BOSCH 博世	Design Change Review Sheet 设计变更评审表		Version 13 Effective date: 2025-02-07th	
	Confidential		Design Change Request No.	25_006
1. Function&Performance will be influenced? / 系统性能影响? ☒ yes/是 ☐ no/否				
If Yes, System impact evaluation? 如果是, 系统影响评估? (如果是初次样品放行, 空白处请说明样品目的)		确定测试样品, 高性能SCR催化剂		System/签名 沈伟波
Whether need sample to test? Plan? 是否需要样品进行验证? 计划?		NA		
Whether the catalyst information is confirmed? 催化剂信息是否确认? (物料号、图纸、SPEC)				Catalyst/签名

PDECR 25-006

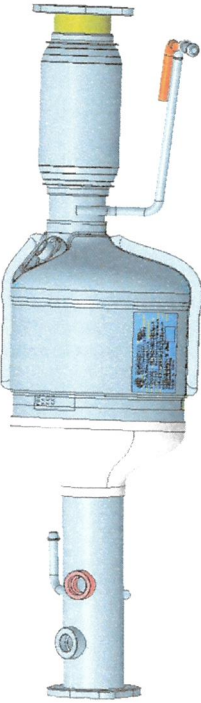
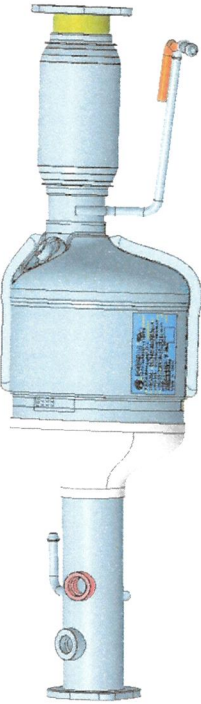
零件号	零件名称	Project	样件阶段	变更来源
F01ZH003JV-01	SCR UNIT	JIM-493	A	BOSCH/Customer
变更前		变更后		
变更描述				
	 SCR UNIT: F01ZH003FV-03 SCR WELDING: F01Z5017W9-02 SCR CANNING: F01Z5017WA-01 SCR CATALYST: F01Z501891	 SCR UNIT: F01ZH003JV-01 SCR WELDING: F01Z5018CK-00 SCR CANNING: F01Z5018CL-00 SCR CATALYST: F01Z5018CM-00		
变更原因	系统工程师要求释放技术1_2"ASC&3g/cft SCR新鲜件催化剂样品做排放实验;			
风险点（影响）	无			
验证方法	无

PDECR 25-006

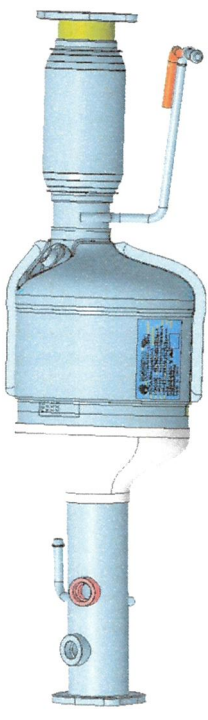
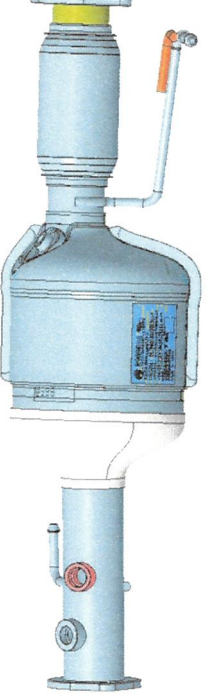
零件号	零件名称	Project	样件阶段	变更来源
F01ZH003JV-51	SCR UNIT	JIM-493	A	BOSCH/Customer
变更前		变更后		
变更描述				
	 SCR UNIT: F01ZH003FV-03 SCR WELDING: F01Z5017W9-02 SCR CANNING: F01Z5017WA-01 SCR CATALYST: F01Z501891	 SCR UNIT: F01ZH003JV-51 SCR WELDING: F01Z5018CK-51 SCR CANNING: F01Z5018CL-51 SCR CATALYST: F01Z5018CM-51		
变更原因	系统工程师要求释放技术1_2"ASC&3g/cft SCR老化件催化剂样品做排放实验;			
风险点（影响）	无			
验证方法	无
